## 第6章 準備書について環境の保全の見地からの意見及び事業者の見解

## 6-2 環境の保全の見地から意見を有する者の意見の概要及びそれについての事業者見解

等時間日影図（変電施設）

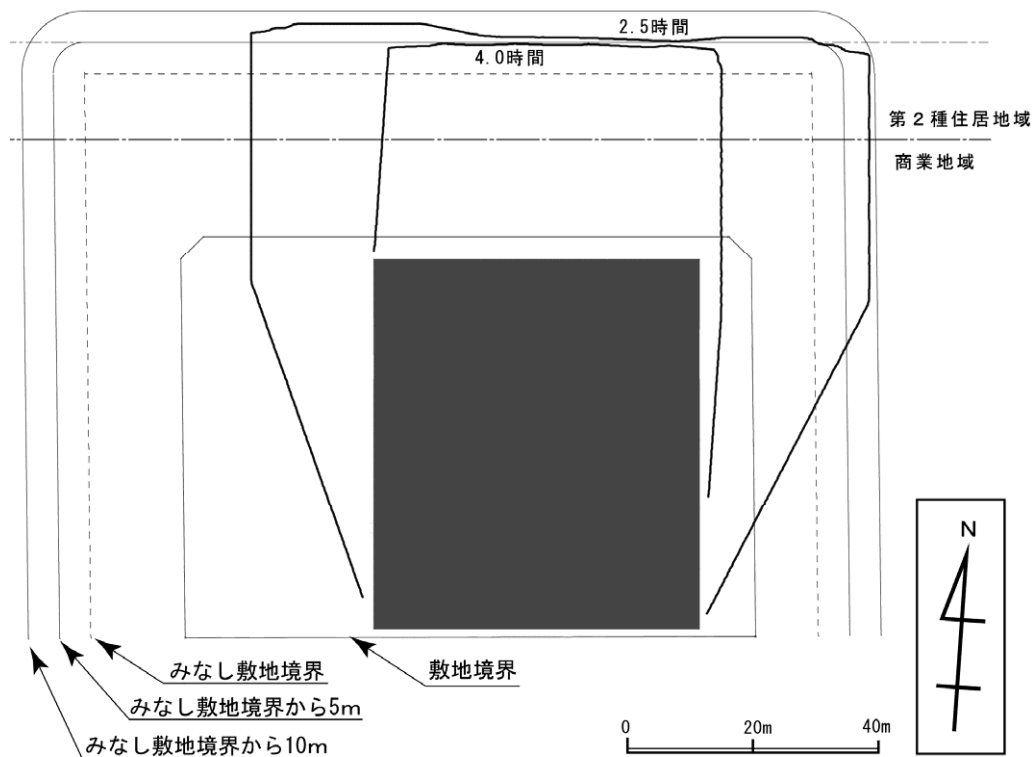
- 日照障害の予測式：予測地点で「計画施設の高さ」として、西尾町の保守基地は 15m、換気施設等は 30m、勝川町の換気施設等は 25m、中区丸の内の変電施設は 35m、坂下町、熊野町、中区三の丸、中村区名駅付近は 10m 未満（具体的な高さは隠されている）と記載してあるが、それぞれの高さの設定根拠、なぜこの高さでないといけないのか、同じ換気施設で西尾町は 30m、勝川町は 25m、他は 10m 未満の違いは何かを記載すべきである。
- 日照障害の予測式について、予測地点で「計画施設の高さ」として、西尾町の換気施設等は 30m、勝川町の換気施設等は 25m、中区丸の内の変電施設は 35m であるが、坂下町、熊野町、中区三の丸、中村区名駅付近は 10m 未満と記載してある。西尾町と勝川町の換気施設も、日照対策上、10m 未満にすべきである。西尾町と勝川町の換気施設だけが高い理由はあるのか。
- 日照障害の予測結果について、予測値が「4 時間未満」「2.5 時間未満」などとあるが、基準値を満たしていることを示しているだけにすぎず、予測結果とは言えない。正確な日影時間を「3 時間 40 分」とか「2 時間 10 分」などと正確に記載すべきである。また、予測式から直接導かれる「時刻別日影図」を示すとともに、それから計算される「等時間日影図」を示すべきである。
- 日照障害の環境保全措置の検討で「鉄道施設の配置等の工夫により、日照障害を回避、低減できる」とあるが、配置の工夫がどのようにされたかが不明である。各地点毎に施設配置を含む平面図を示し、敷地の北側でないなどが判断できるようにすべきである。
- 日照障害の環境保全措置の検討では「構造物の高さをできる限り低く抑える」ことを原則とし、やむを得ない場合の金銭補償はできるだけ避けるべきである。また、その補償基準は古い昭和 51 年の基準にとらわれず、地上 5m ではなく、地表面で、減少した日照時間全てを対象とすべきである。

予測結果については、太陽の高度・方位及び構造物の高さ・形状等を用いて日影線を求め、日影図を作成し、記載しています。例えば、変電施設における等時間日影線は、下図のとおりです。

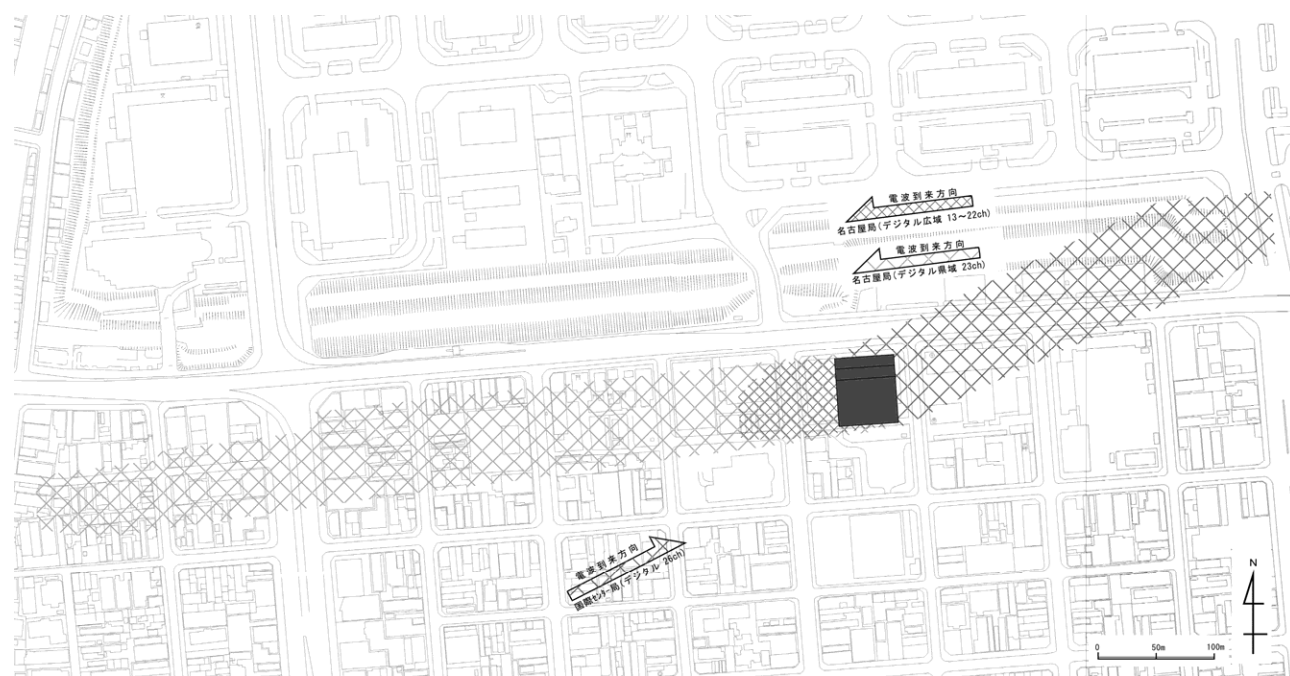
- 電波障害について、何の根拠によって予測したのか。環境保全措置からは何の具体策も読み取れない。
- 実験線が延伸し、新たな実験走行をする中で、より細かな条件別での測定を実施して公表すべきであると思う。農耕地においてはラジオを快適な状態で受信できることは、作業環境としても重要な要素である。
- 電波障害の予測の基本的手法で「建築物障害予測技術：NHK 受信技術センターに示される電波障害予測理論式」を用いたとあるが、その予測条件として、施設の高さしか示されていないため、結果を確認できない。
- 電波障害の予測結果について、遮蔽障害が3地点全てで「あり」という定性的な表現であるが、予測を行った証拠を示すためにも、定量的に記載すべきである。また、遮蔽障害範囲を地図と面積で明記すべきである。
- 電波障害の環境保全措置の検討で「配置及び形状等の工夫により、電波障害の影響を回避できることから、環境保全措置として採用する。」とあるが、換気施設の配置、形状、高さ、電波塔の方向などをもとに電波障害を起こさないような設計をすることは当然のことであり、方法書でも指摘しておいた。その結果、どのような配置、形状としたのかを示すべきである。
- 電波障害より近隣のパソコン、スマートフォン、車の電子制御等に影響を及ぼすのではないでしょうか。調査をしっかりと行っていただいで結果報告をお願いします。

準備書第8章に記載のとおり電波の遮蔽によってテレビジョン電波障害を生じる可能性があるとして予測しています。変電施設については、平面図に示す円の中心から一定の半径の範囲の中で約0.5haの大きさを計画するものとし、その中で準備書第8章に示す高さの施設を設定し、予測を実施しています。換気施設については、平面図に示す円の中心から一定の半径の範囲の中で約0.5～1haの大きさを計画する非常口において、準備書第8章に示す高さの施設を設定し、予測を実施しています。保守基地については、平面図に示す円の中心から一定の半径の範囲の中で約3haの大きさを計画するものとし、その中で準備書第8章に示す高さの施設を設定し、予測を実施しています。

例えば、変電施設における遮蔽障害の範囲は、下図のとおりです。
